Vorlage Nr.: 2-BV/029/2019  
Status: öffentlich  
Geschäftsbereich: Bauverwaltung  
Datum: 12.03.2019  
Verfasser: Balzer Oliver

## **BPl. 171 Kommunikationszone, alternatives Konzept für das Quartier WA1: Änderung des Bauraumes**

Variante A - Geschlossener Hof  
1:250 Grundriss EG

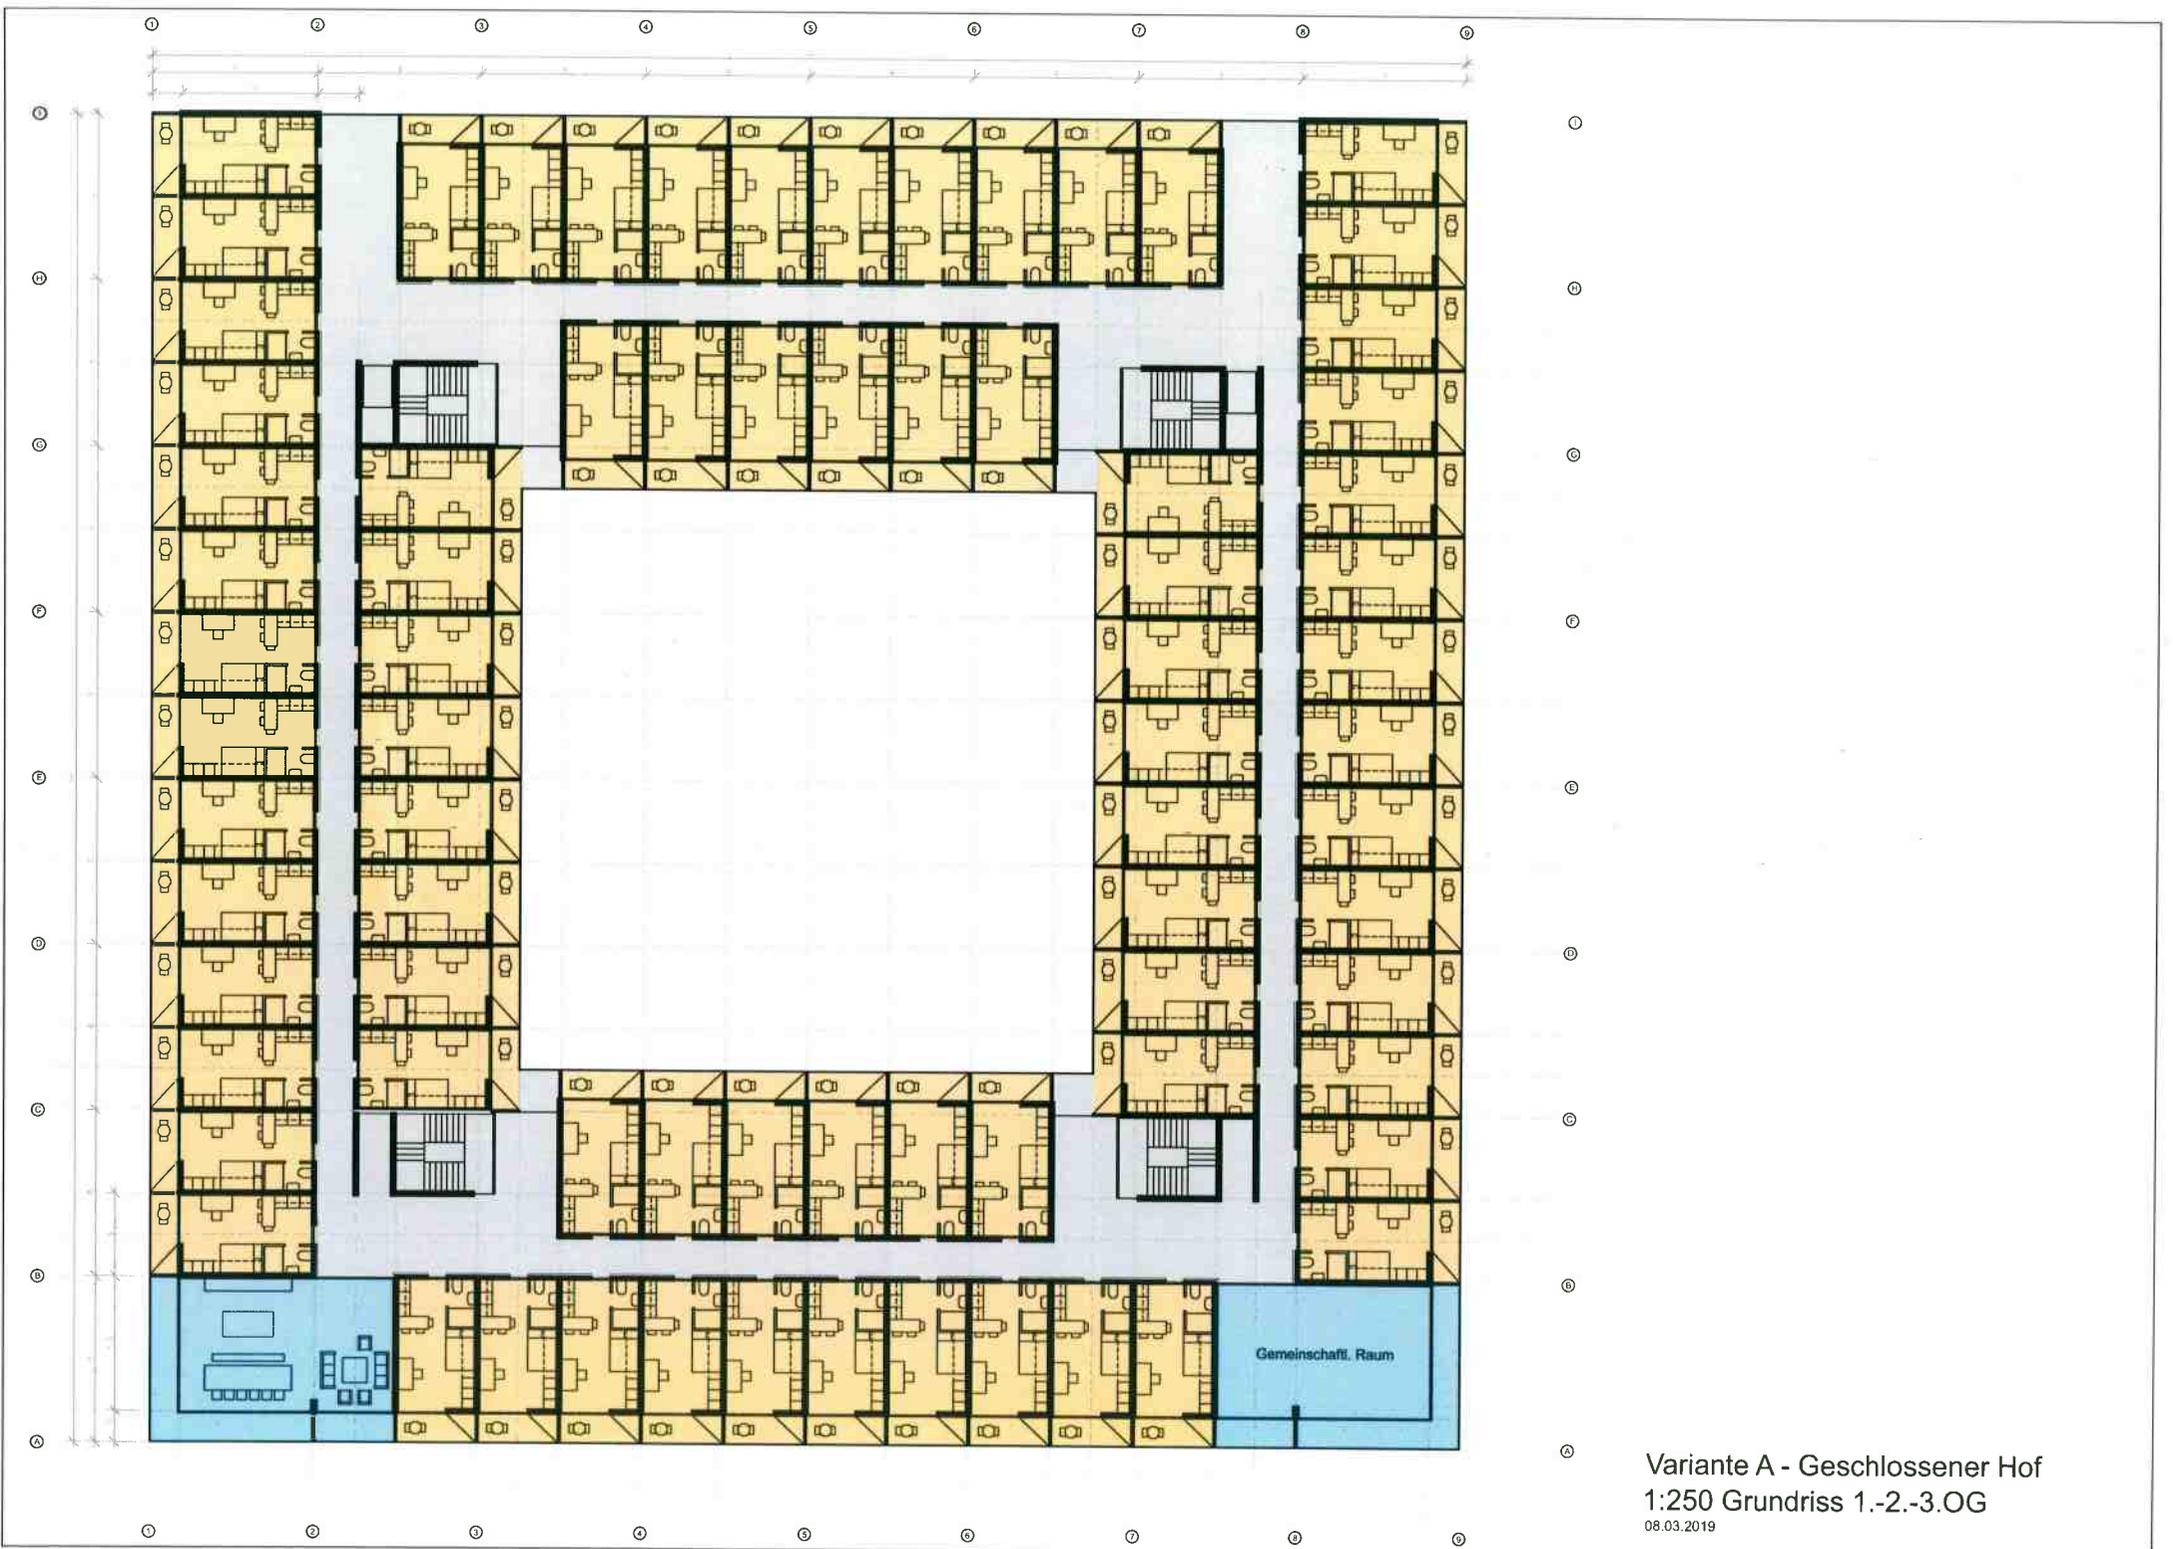
Die geschlossene Fassade nach Süden grenzt den Innenhof von den Außenanlagen südlich und westlich des Baukörpers ab. Der Innenhof wird dadurch privater.

Die Außenanlagen werden nicht vom Straßenlärm abgeschirmt. Die Aufenthaltsqualität für Außenbewirtung, Terrasse und Grillen ist dadurch geringer einzuschätzen. Sportflächen werden dadurch hingegen ermöglicht.

Variante B - Offener Hof  
1:250 Grundriss EG  
08.03.2019

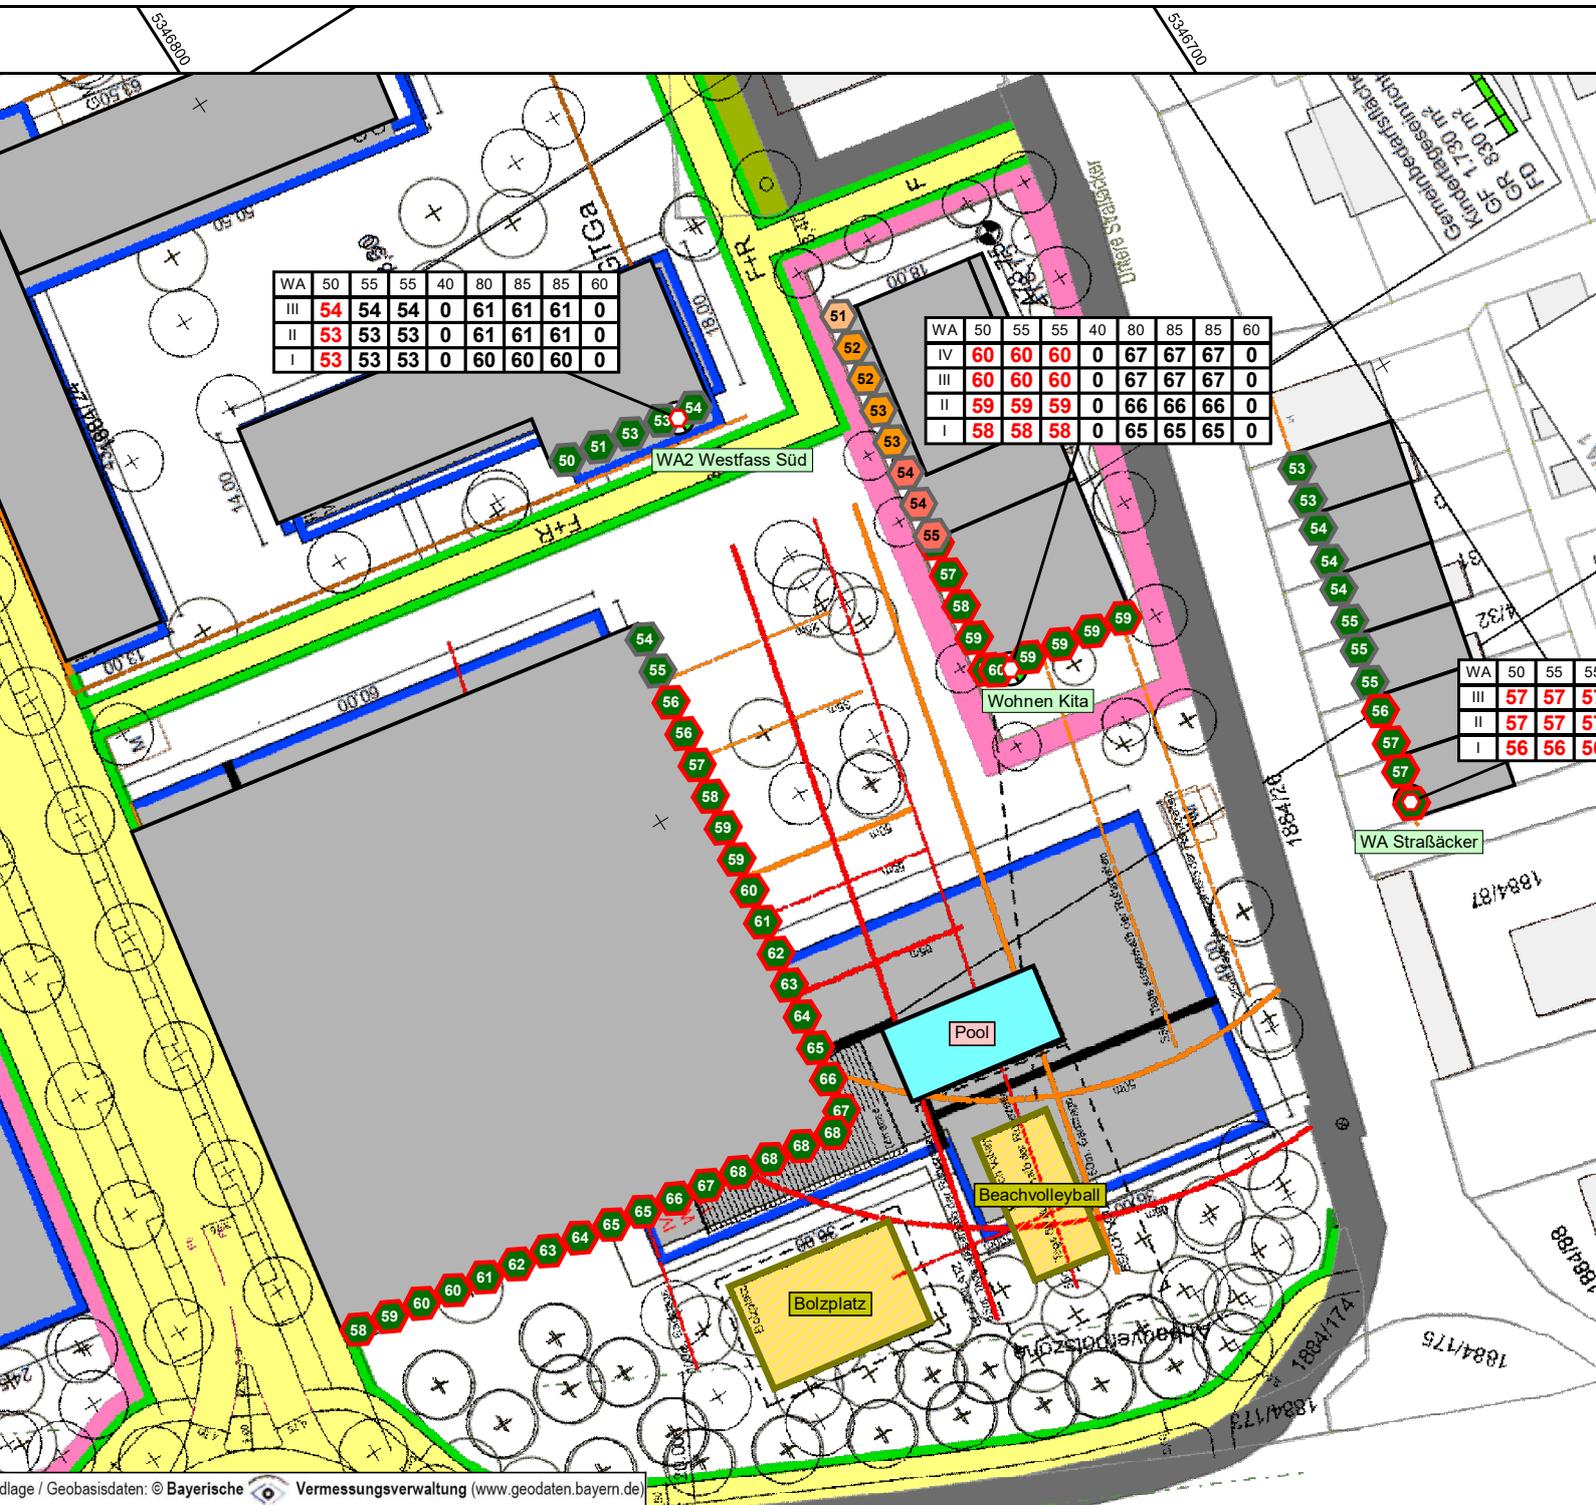
In den vorgelegten Grundrissen werden zwei Varianten zur Gestaltung des Erdgeschosses, mit nach Süden geschlossenem bzw. offenem Hof, vorgelegt. Die städtebauliche durchlässigere und optisch hochwertigere Variante stellt aus Sicht der Verwaltung Variante B - Offener Hof dar. Die Verwaltung empfiehlt daher diese Variante als Grundlage der weiteren Planung.

Der Bau-, Planungs- und Umweltausschuss beschließt dem Stadtrat zu empfehlen, den Bauraum im WA1 von BPl. 171 Kommunikationzone gemäß vorliegenden Konzept, Variante B - Offener Hof, zu ändern.
